SUPERINTENDENCIA DE INDUSTRIA Y COMERCIO

Oficio N° 3182

Asunto: PATENTE DE INVENCIÓN - PCT

Título de la solicitud: “DISPOSITIVO Y TÉCNICA DE DIGESTIÓN DE EFLUENTES RESIDUALES POR LECHOS FLUIDIFICADOS Y FILTRACIÓN LIMICOL” (Pág. 1, Rad. No. 16-006949-00000-0000).

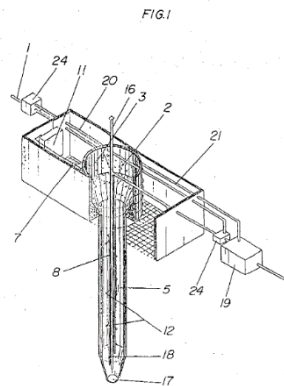
Reivindicación 6: Constituido según: 1) Ducto de entrada de la alcantarilla; (2) Cámara de homogeneización; (3) Picos inyectoros de aire comprimido; (4) Sensores de nivel, turbulencia y pH; (5) Cámara de reacción (Col. 4, líneas 16 a 20).

Reivindicaciones 7 y 8: Tal como se puede observar en la figura 1. El tanque homogeneizador (8) se encuentra sobre el tanque saneador (5), (2) Cámara de homogeneización; (3) Picos inyectoros de aire comprimido; (4) Sensores de nivel,

turbulencia y Ph; (5) Cámara de reacción; (6) Compresores de aire; (7) Tubería de distribución de aire; (8) Tubería de recirculación; (9) Sensores de presencia de gases
